令和8年2月18日 風力部会資料

（仮称）月越原野風力発電事業  
環境影響評価準備書

補足説明資料

月越原野風力開発  
株式会社

## 27. 図 6.2-2(1) 水環境の調査位置 (SS および流れの状況) について【準備書 p. 265】

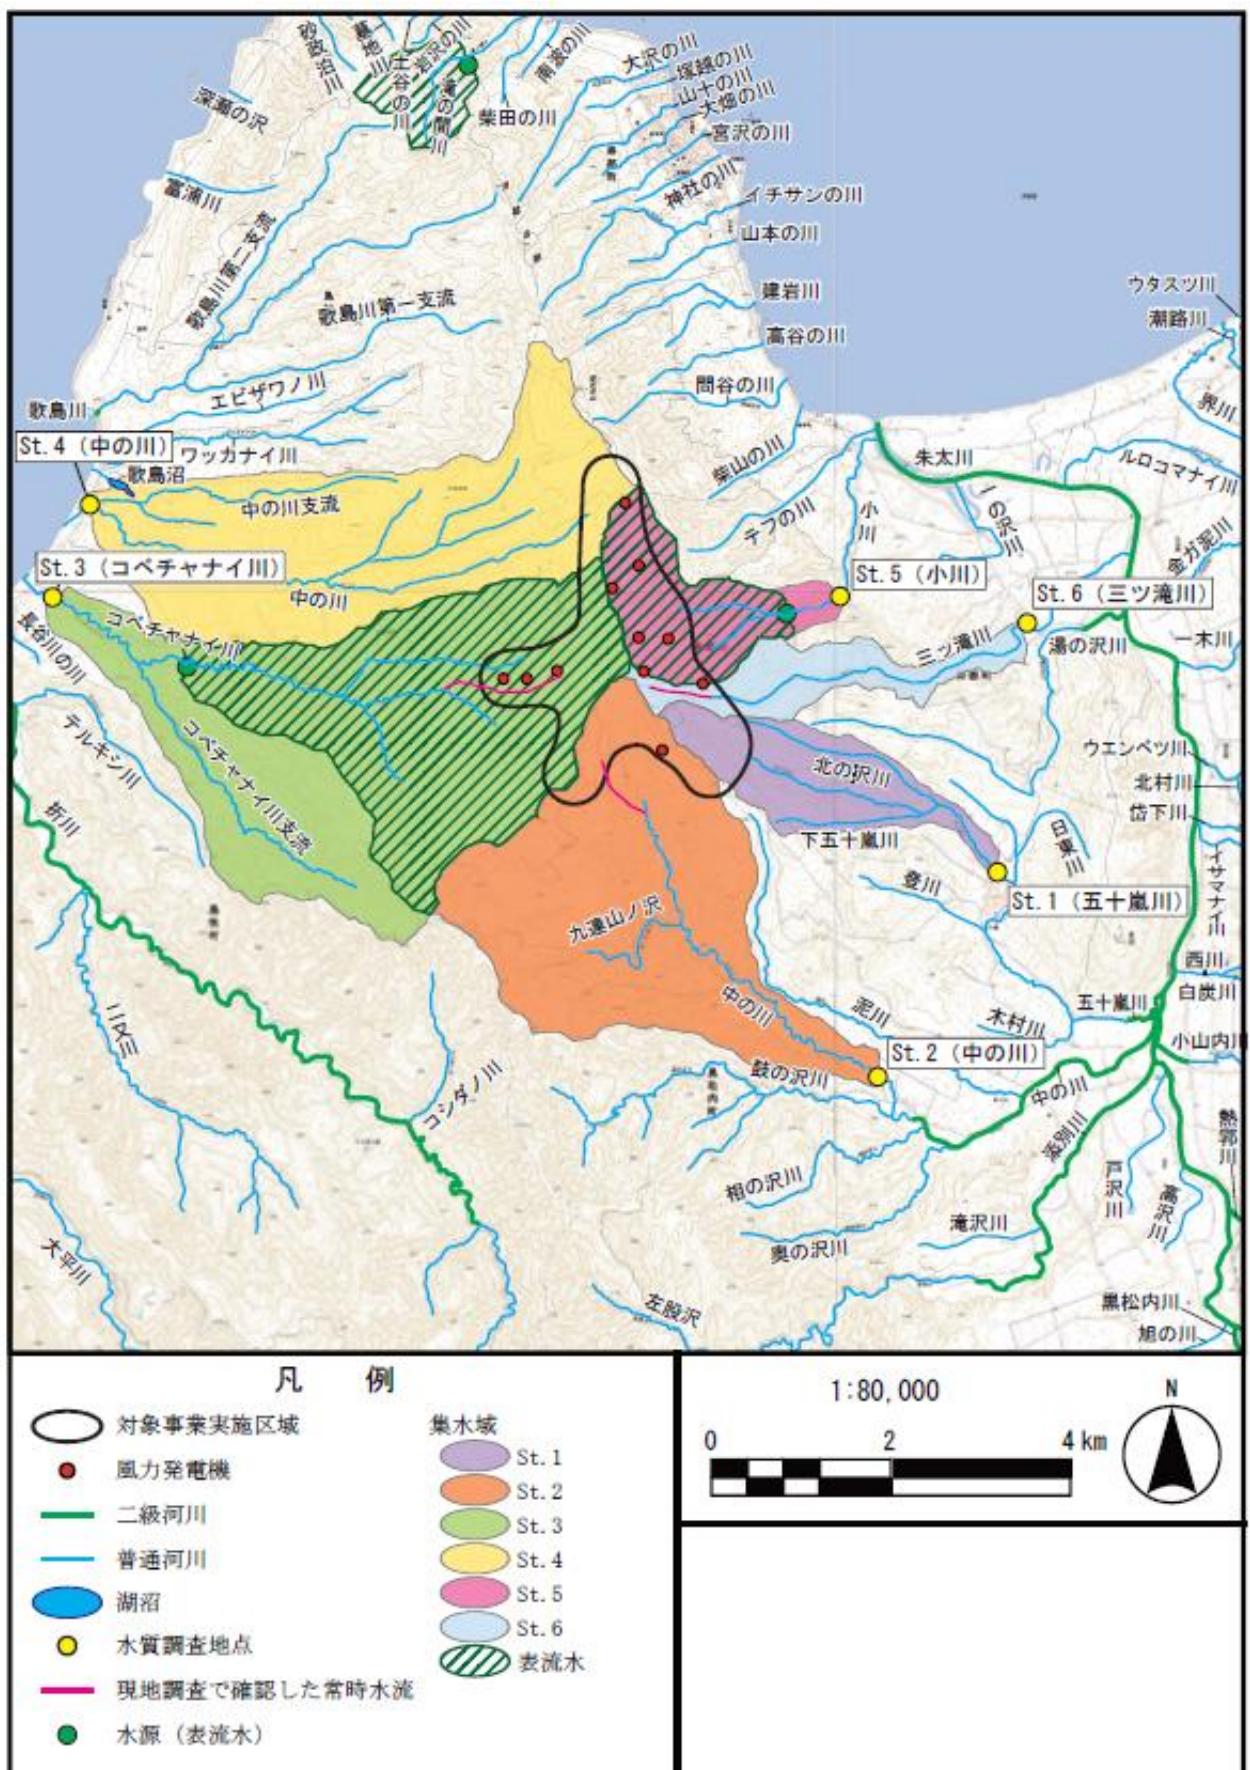
水環境の調査位置図 6.2-2(1) (p. 265) に水道用水の取水地点 (表流水) を追加すると共に、水質調査地点の設定根拠 (p. 264) にも上流に取水地点が存在する旨を記載して下さい。 (図 8.1.2-1 も同様です)

次のページに図を示しました。

調査地点の設定根拠について、以下の表中の下線部の記載を評価書において追記いたします。

40. 道路排水口 No. 91 について【準備書 p. 475】

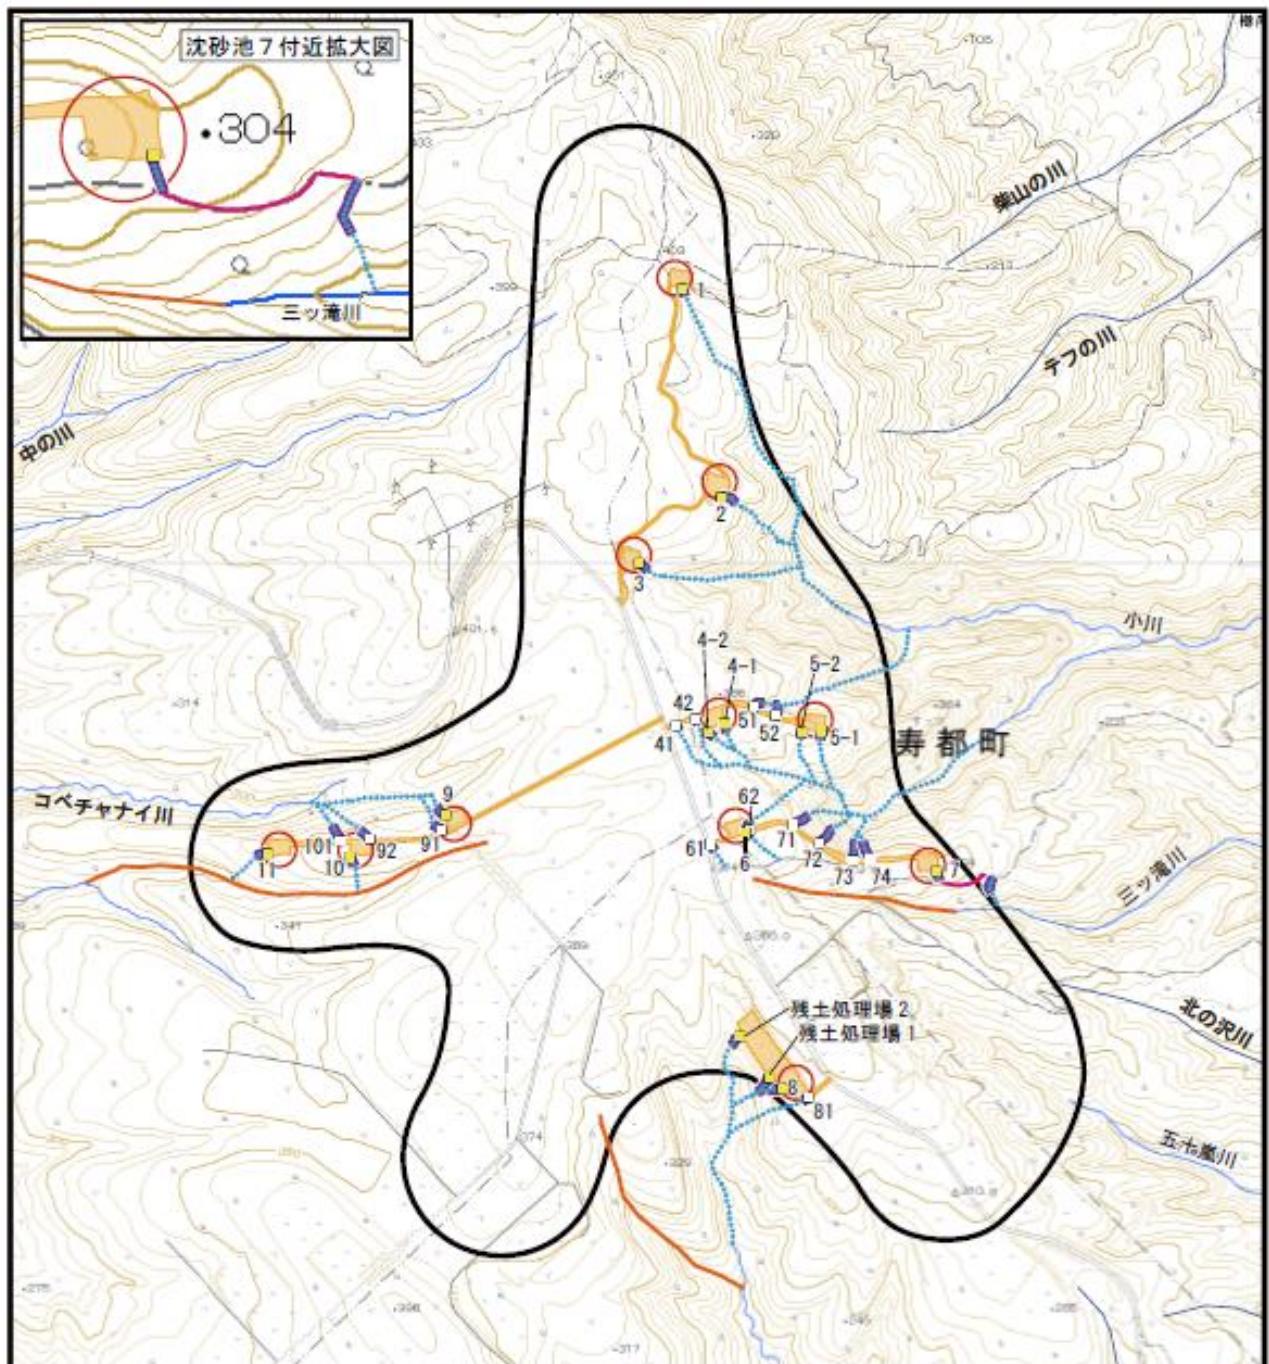
9号機ヤードから東に延びる道路は比較的長く、図 2.2-9(3, 4) 改変区域図 (p. 23, 24) によれば、道路排水口が設置されていません。この道路は新設道路で、道路側溝や排水路が計画されているため、大量の雨水が道路排水口 No. 91 に集中するのでは無いかと懸念します。No. 91 の集水面積は幾らになるでしょうか？ できるだけ分散排水した方が良いのでは無いでしょうか。（残土処理場を通る道路も同様かも知れません）

新設道路では無く既設道路だったんですね。失礼しました。最近の集中豪雨的な降雨を考慮すると、なるべく分散排水した方が良いと思います。道路管理者とも協議しながら最適な方法を探って下さい。

No.91 排水口が受ける水路延長の道路（No. 91 より東側に伸びる道路）については新設道路ではなく既存道路となります。No.91 排水口が受ける水路延長が 840m ありますので、道路 3m 分を受けるとしまと約 2553 m<sup>3</sup>になります。適切に分散排水を行えるように評価書に向けて道路排水口の設置等、検討いたしますが、既設道路となるため、詳細は道路管理者とも調整いたします。

ご指摘ありがとうございました。道路管理者とも協議の上、最適な方法を検討いたします。
